Том	Этаж	Документация/Файл	Лист/часть документа	Комментарии	Часть плана	Комментарий выдал
1.ВПВ.1	1			Принципиальные схемы ПТ и гидравлический расчет. Дать ссылку на том, где они будут приложены.		Антон Серков

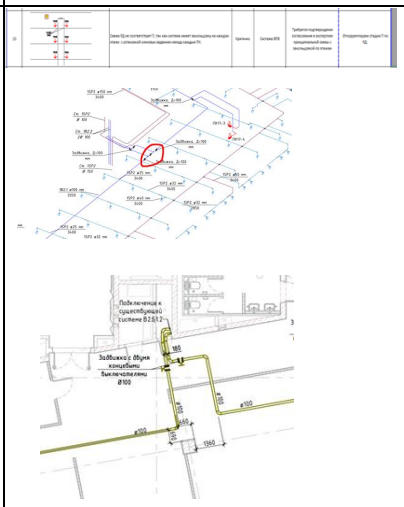
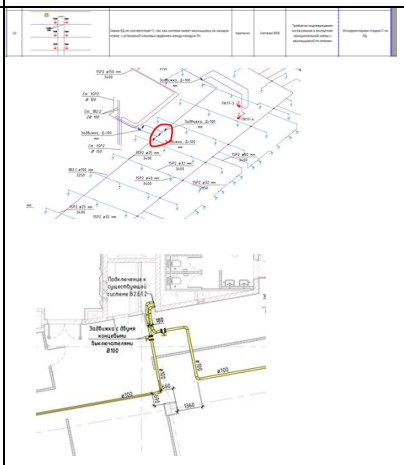
1.ВПВ.1	2			Отсутствует демонтажная спецификация. Где она учтена?		Антон Серков
1.ВПВ.1	1			Данный шкаф используется (справа от главного входа)? Почему нет выносок и привязок?		Антон Серков

1.ВПВ.1	2			Данный шкаф используется (справа от главного входа)? Почему нет выносок и привязок?		Антон Серков
2.ВПВ.2	1			Принципиальные схемы ПТ и гидравлический расчет. Дать ссылку на том, где они будут приложены.		Антон Серков

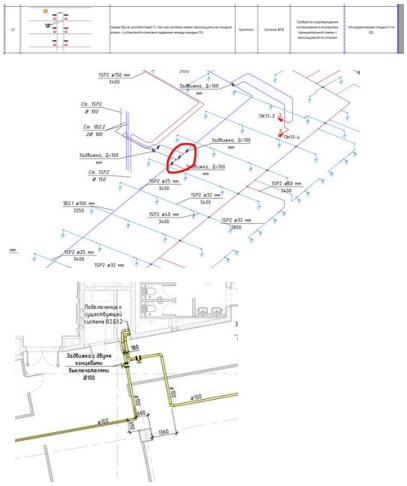
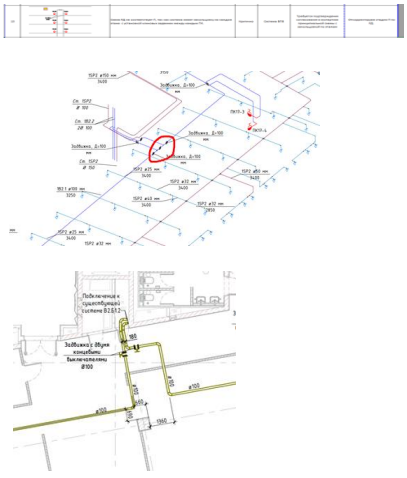
2.ВПВ.2	2			Отсутствует демонтажная спецификация. Где она учтена?		Антон Серков
2.ВПВ.2	1			На плане отсутствует существующий шкаф		Антон Серков
2.ВПВ.2	2			На плане отсутствует существующий шкаф		Антон Серков
